平潭综合实验区自然资源与生态环境局关于 平潭海洋国际会展中心(展示展览中心、门卫 1-门卫6及地下室)竣工规划条件核实公示

实地建设与规划审批不一致的说明

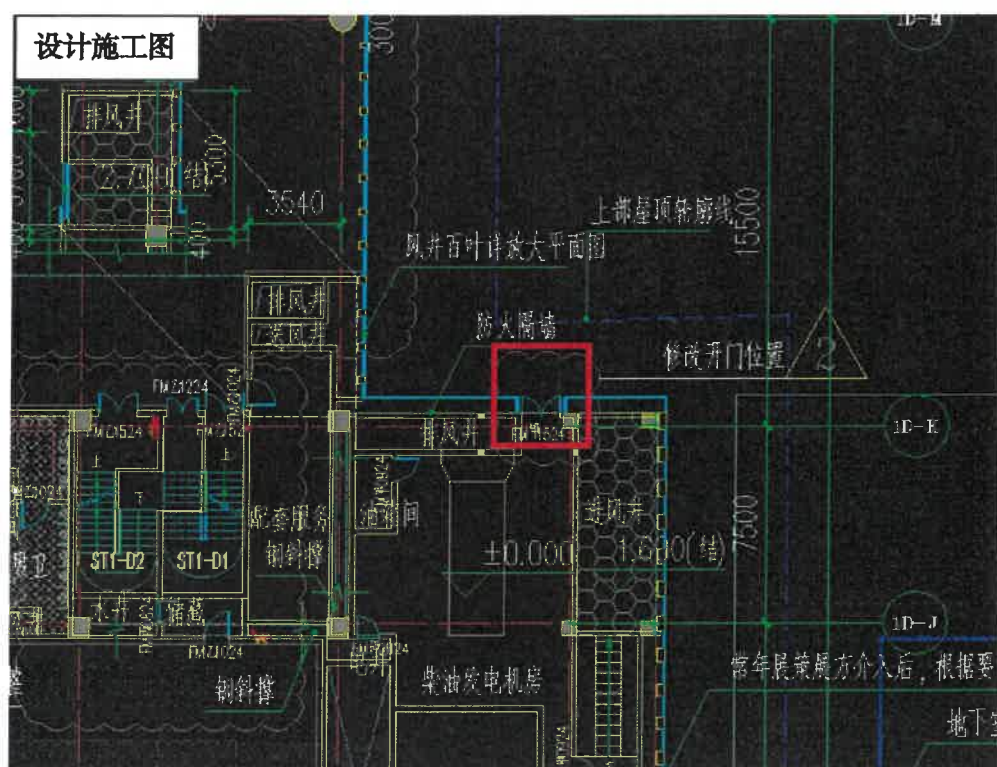
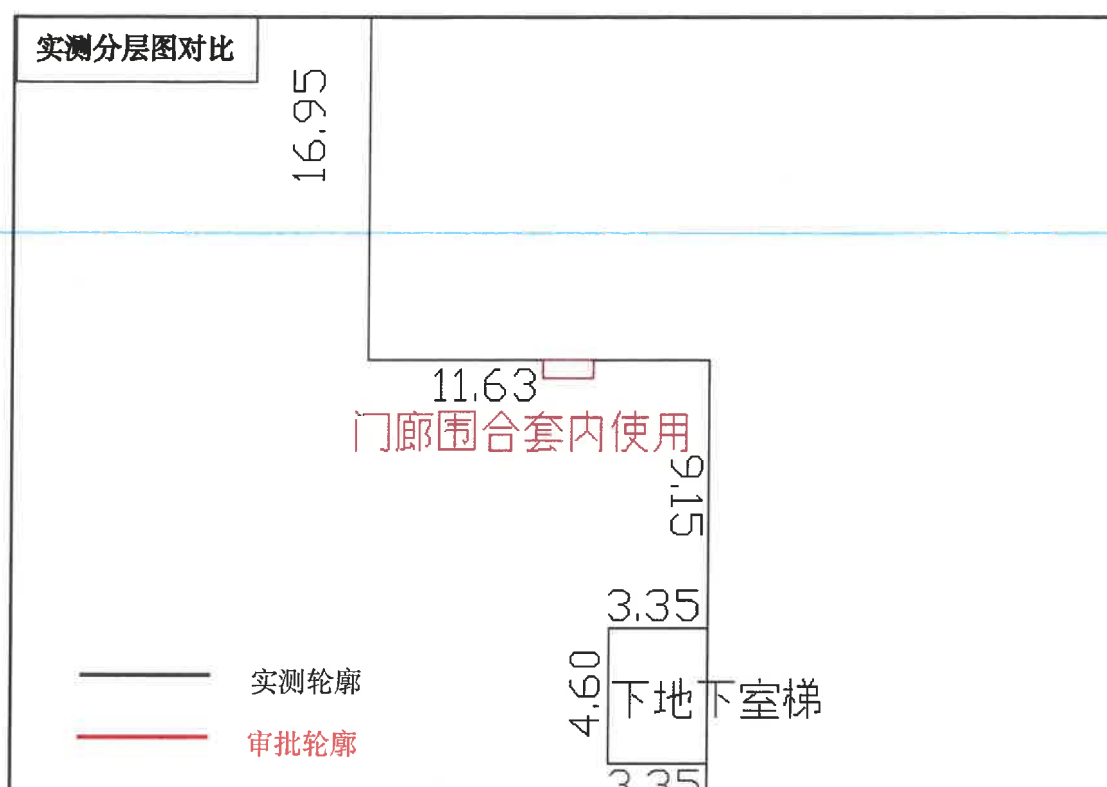
- ① 1A-F 轴交 1/A-F 至 1A-1 轴位置门廊围合至套内使用，导致建筑及计容面积增大约 0.42 平方米；

说明:因实地建设过程中考虑到门厅进出的便利性,该部位门廊根据实际使用需求进行优化调整,导致该区域建筑面积略有增大。

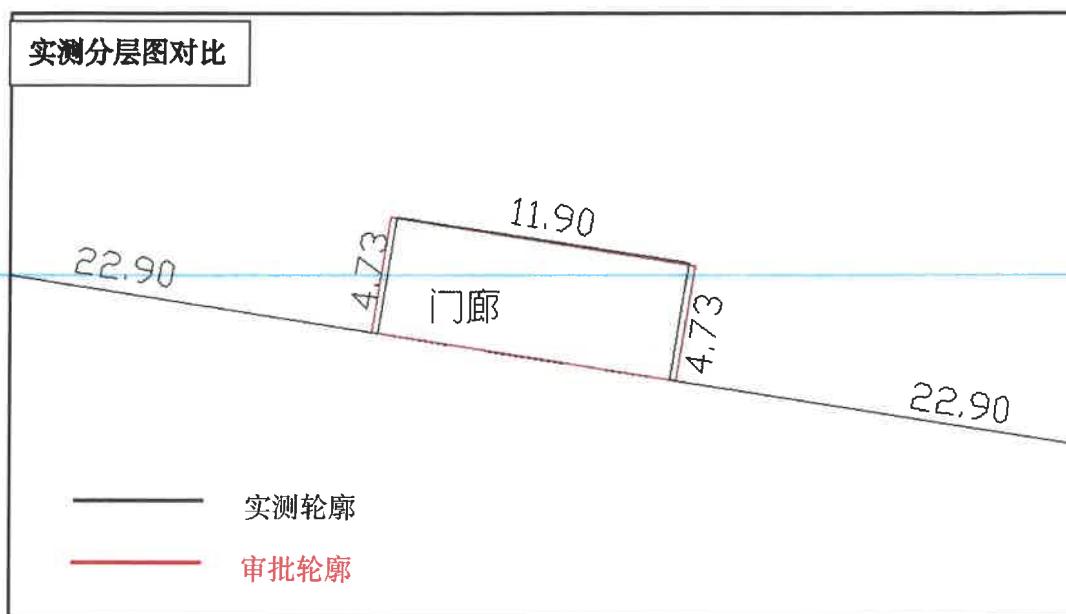
② 1D-15 至 1D-17 轴交 1D-K 轴位置门廊围合至套内使用,导致建筑及计容面积增大
约 0.55 平方米;

说明:因实地建设过程中考虑到门厅进出的便利性,该部位门廊根据实际使用需求进行优化调整,导致该区域建筑面积略有增大。

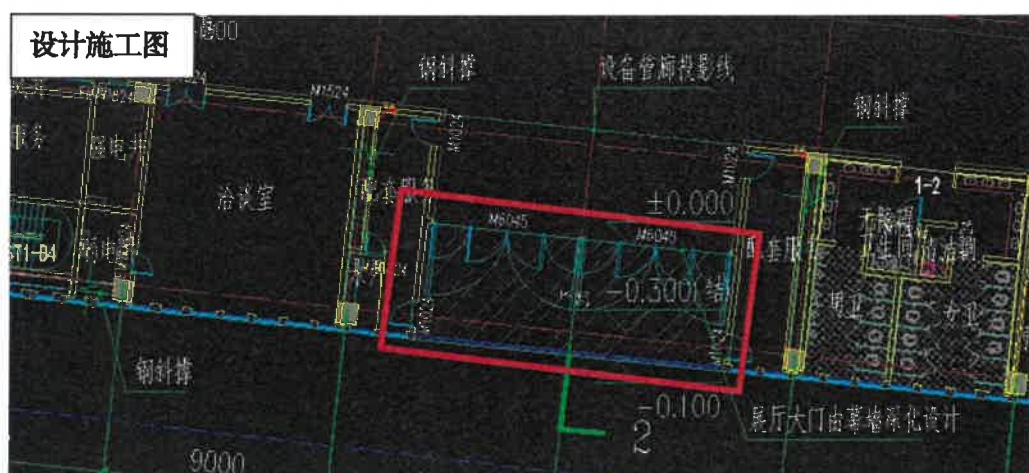
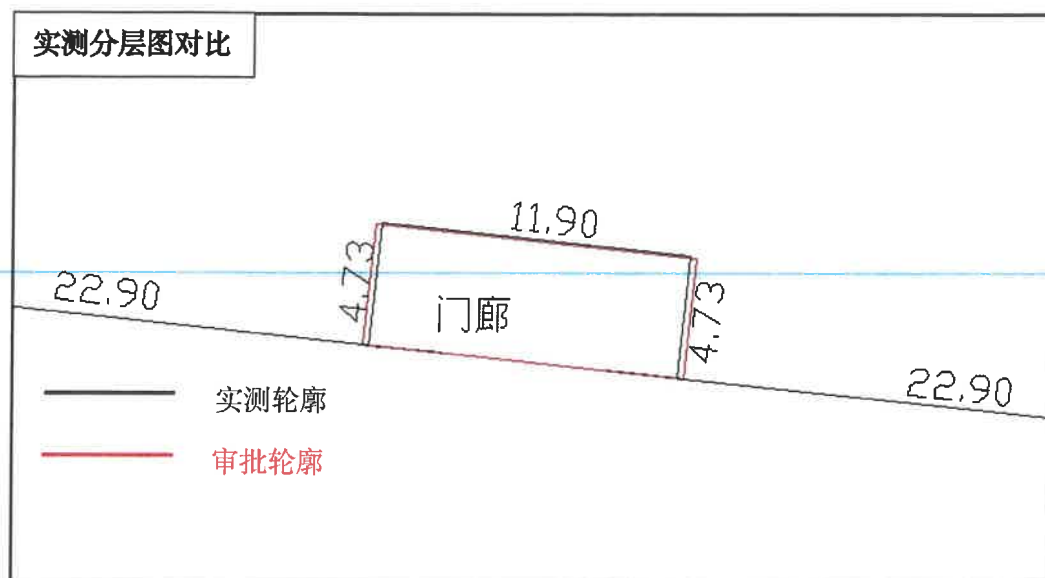
③ 1A-4 至 1A-6 轴交 1A-A 至 1A-B 轴位置门廊长度减小约 0.5 米,导致建筑及计容面积增大约 0.69 平方米;

说明:因实际施工过程中考虑到门厅的整体美感,结合整体建筑外轮廓,该部位门廊根据实际使用需求进行优化调整,导致该区域建筑面积略有增大。

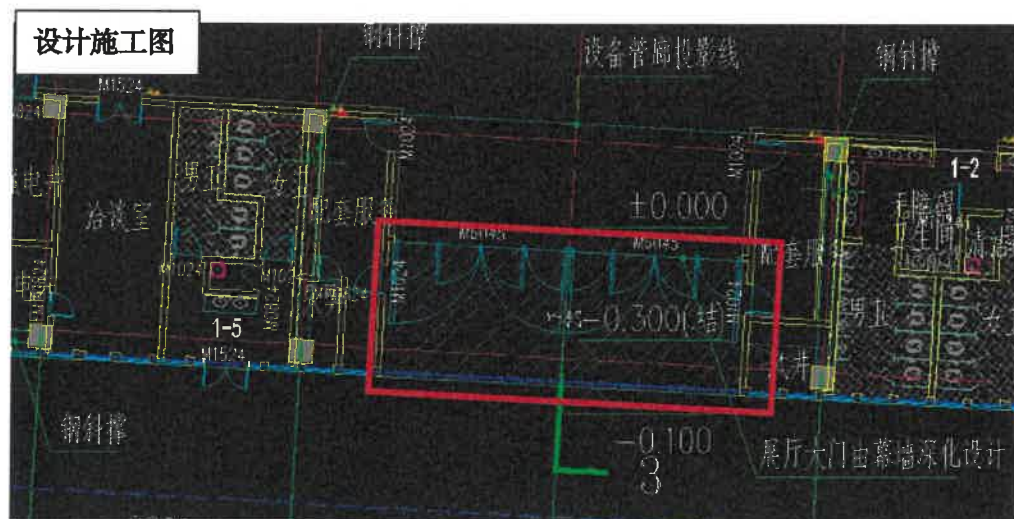
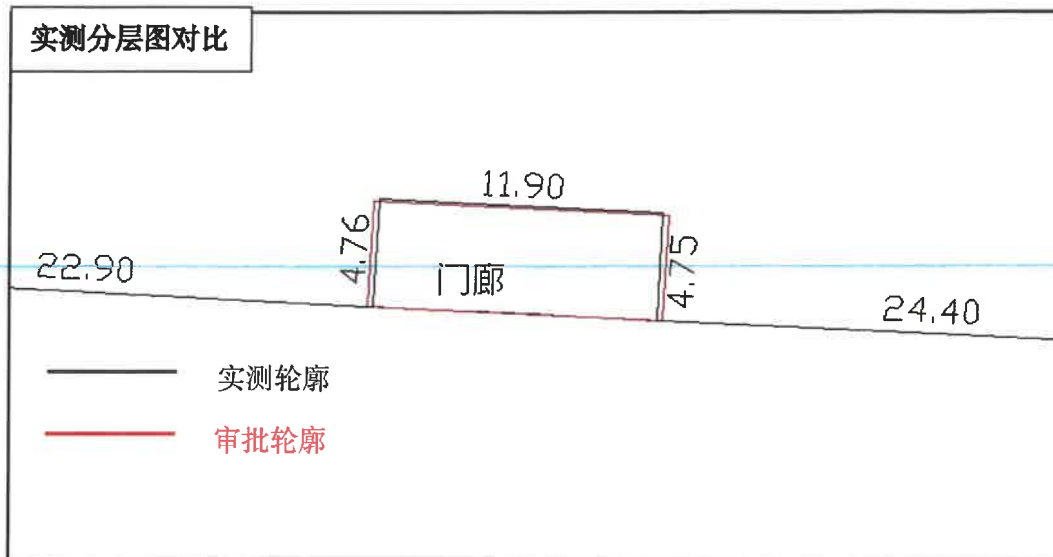
④ 1B-3 至 1B-5 轴交 1B-A 至 1B-B 轴位置门廊长度减小约 0.5 米,导致建筑及计容面积增大约 0.69 平方米;

说明:因实际施工过程中考虑到门厅的整体美感,结合整体建筑外轮廓,该部位门廊根据实际使用需求进行优化调整,导致该区域建筑面积略有增大。

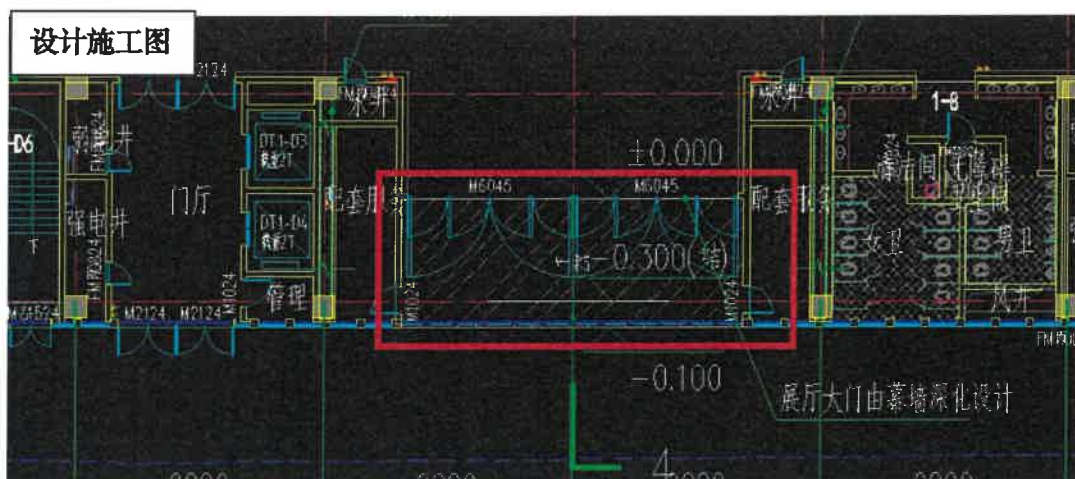
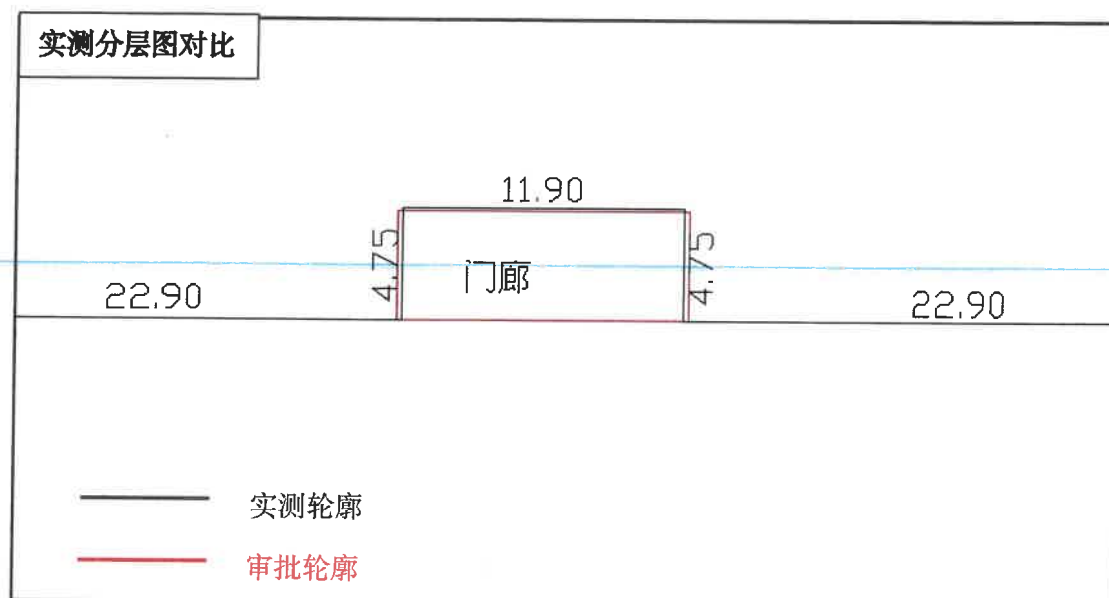
⑤ 1C-3 至 1C-5 轴交 1B-A 至 1B-B 轴位置门廊长度减小约 0.5 米,导致建筑及计容面积增大约 0.55 平方米;

说明:因实际施工过程中考虑到门厅的整体美感,结合整体建筑外轮廓,该部位门廊根据实际使用需求进行优化调整,导致该区域建筑面积略有增大。

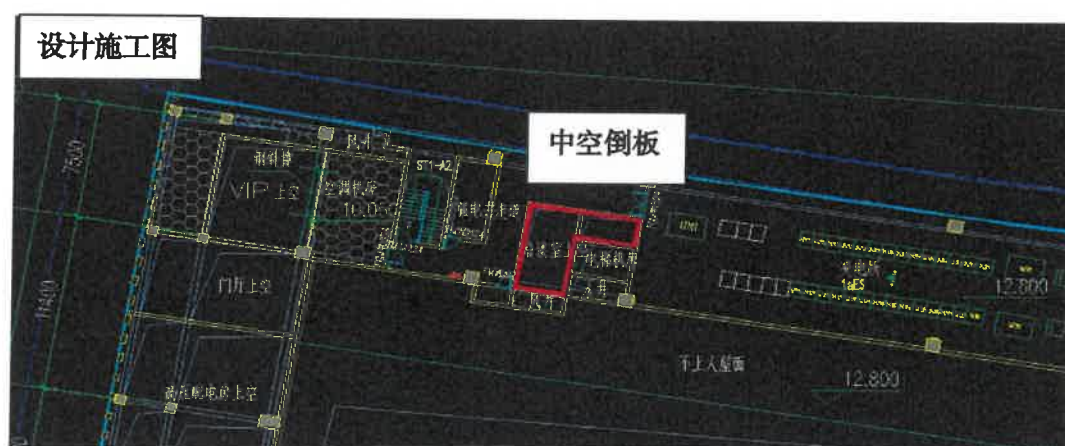
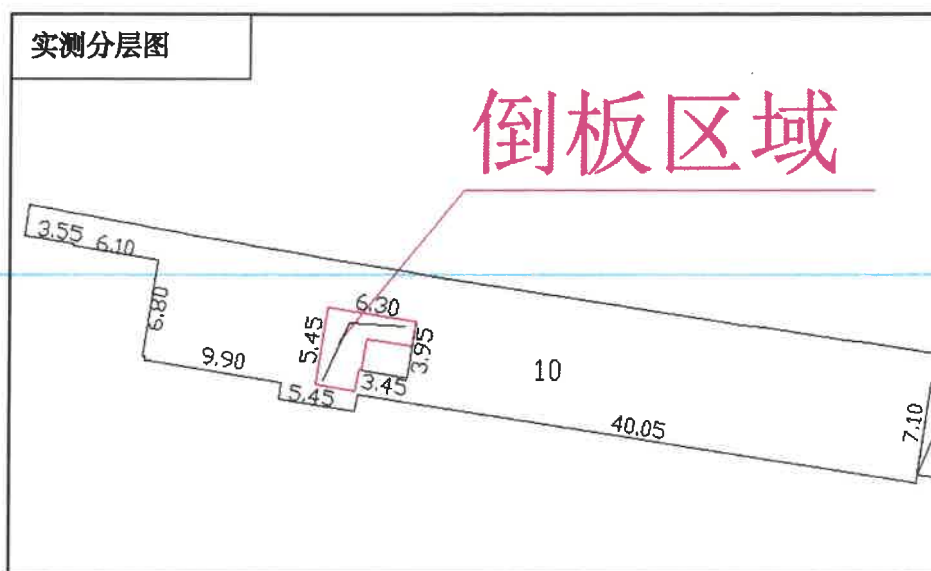
①轴 1A-3 至 1A-4 轴交轴 1A-J 至轴 1A-K 位置洽谈室及电梯机房北侧上空原审批挑空, 实地倒板, 形成封闭空间;

说明：因前期设计考虑到设备安装需求，挑空区域倒板处理，后期实际建设过程中该区域取消设备安装。

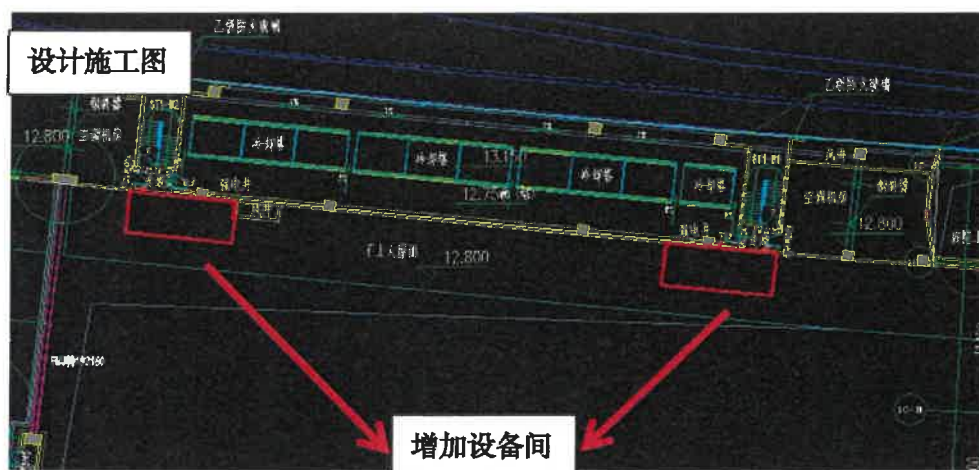
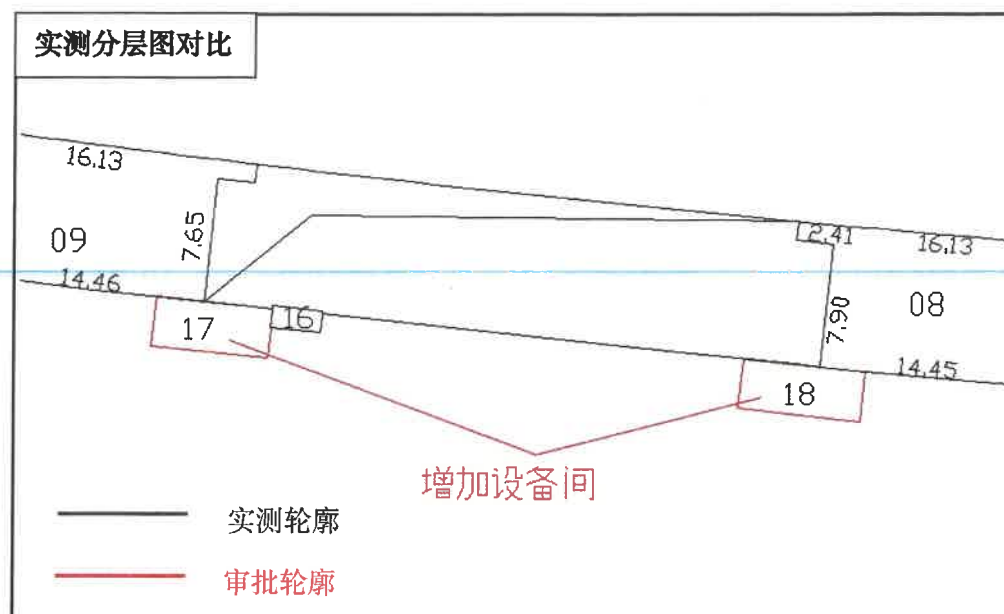
②轴 1B-1 至轴 1B-7 交轴 1A-H 至轴 1A-J 位置不上人屋面上增加两个设备间，导致建筑及计容面积增大大约 50.02 平方米。

说明:因实际使用需求,该区域需要设置电箱,同时增加两个配电间进行封闭,保护该区域配电箱和设备。

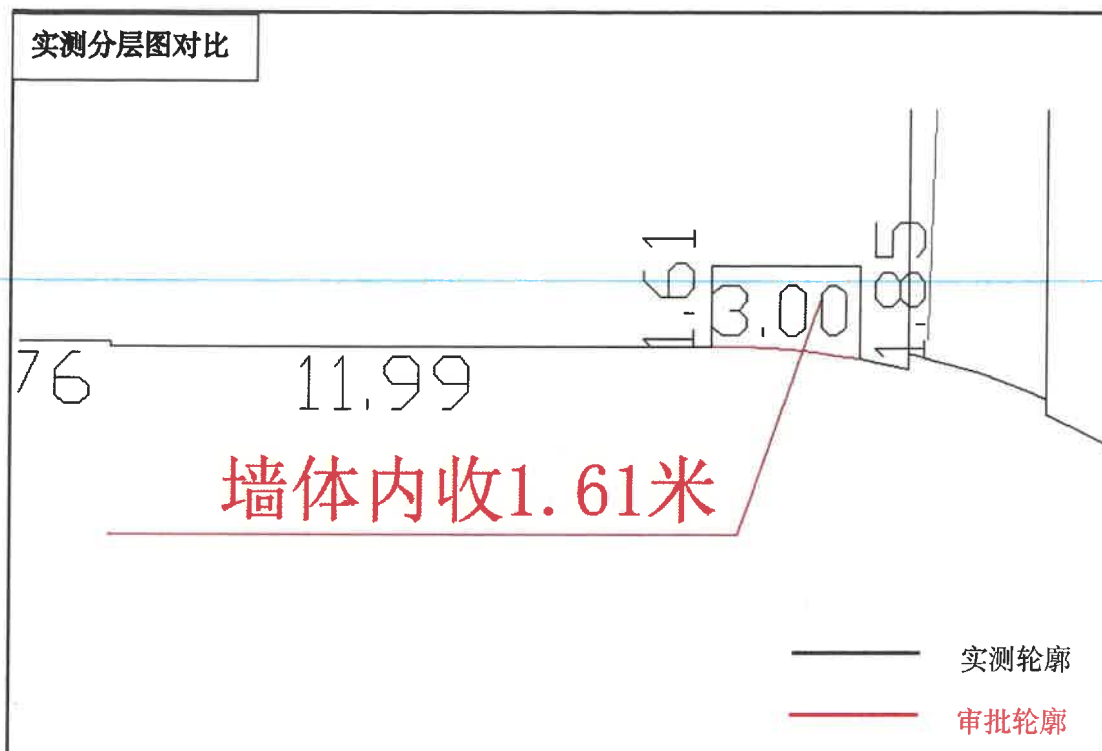
①轴 1D-17 至轴 1D-19 交轴 1D-J 位置设备间墙体内收 1.61 米,导致机动车库面积增大,设备用房面积减小(约 5.06 平方米)。

说明：该区域为地下车库出入口转弯位置，考虑到方便酒店大型送货车辆通行，在不影响使用功能的前提下，该部位地下室墙体进行局部内收。

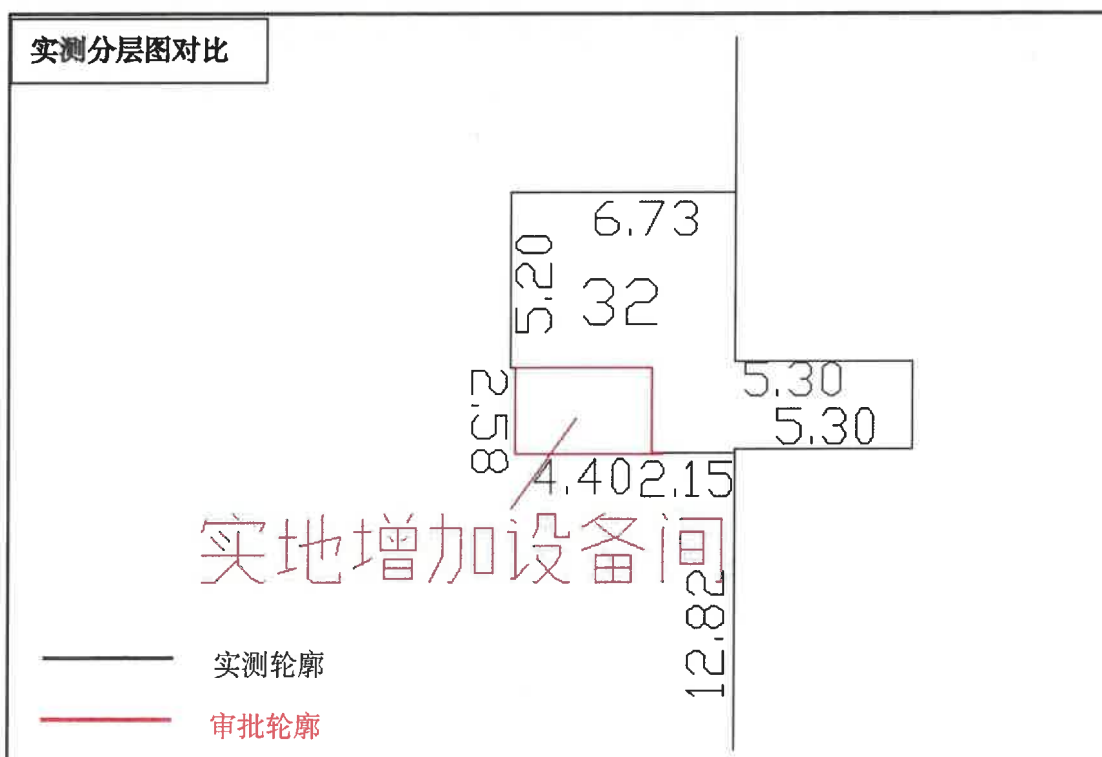
②轴 1D-20 至轴 1D-21 交轴 2-E 至 2-G 轴位置增建设备间，占用审批 1 个机动车位位置，导致机动车库面积减少，设备用房面积增大（约 10.57 平方米）。

说明:因前期设计未考虑人防构件堆放场所,应人防办要求,需要在地下室人防区域增加几个构件间。

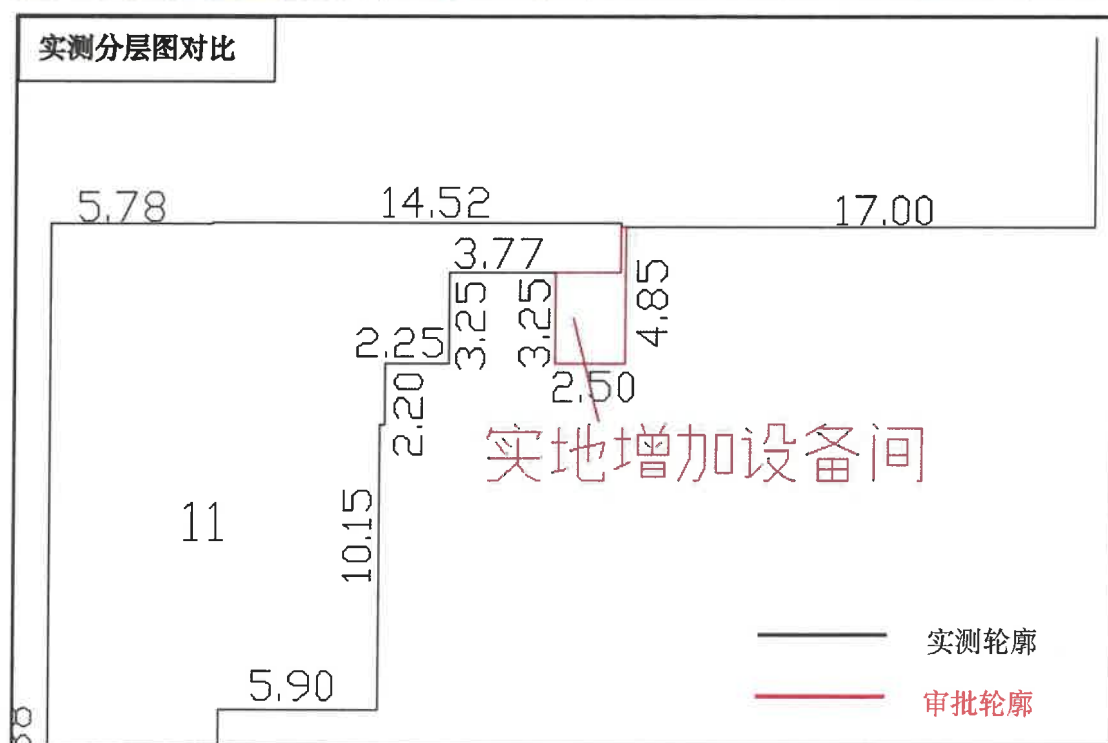
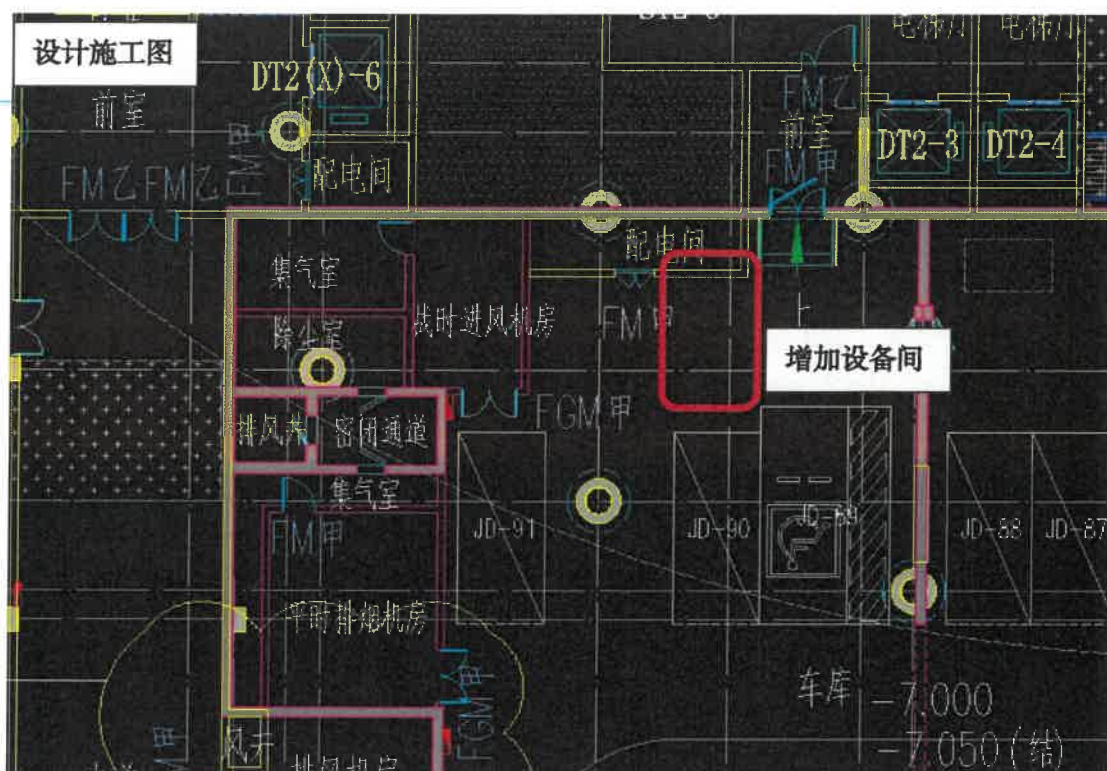
③轴 4-15 至轴 1/2-7 交轴 2-D 至 2-E 轴位置增建设备间，导致机动车库面积减少，设备用房面积增大（约 8.44 平方米）。

说明:因前期设计未考虑人防构件堆放场所，应人防办要求，需要在地下室人防区域增加几个构件间。
